ШПИЛЬКИ С ВВИНЧИВАЕМЫМ КОНЦОМ
ДЛИНОЙ $1,25d$

Studs with threaded end of $1,25d$
Product grade B
Construction and dimensionsГОСТ
22034-76*Взамен
ГОСТ 11765-66 в части
длины ввинчиваемого
резьбового конца
 $l_1 = 1,25d$ Постановлением Государственного комитета стандартов Совета Министров СССР
от 13 августа 1976 г. № 1934 срок введения установлен

Изменение № 4 ГОСТ 22034—76 Шпильки с ввинчиваемым концом длиной 1,25d. Класс точности В. Конструкция и размеры

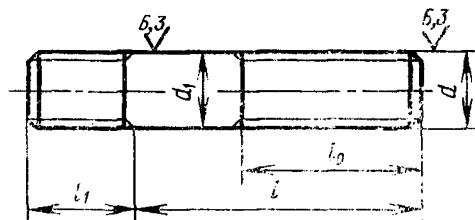
Пункт 2. Чертеж дополнить наименованием: «Исполнение 1»; заменить обозначения: l_0 на b ; l_1 на b_1 ;

примечание исключить;

дополнить чертежом шпилек исполнения 2:

(Продолжение изменения к ГОСТ 22034—76)
Исполнение 2

d_2 приблизительно равен среднему диаметру резьбы
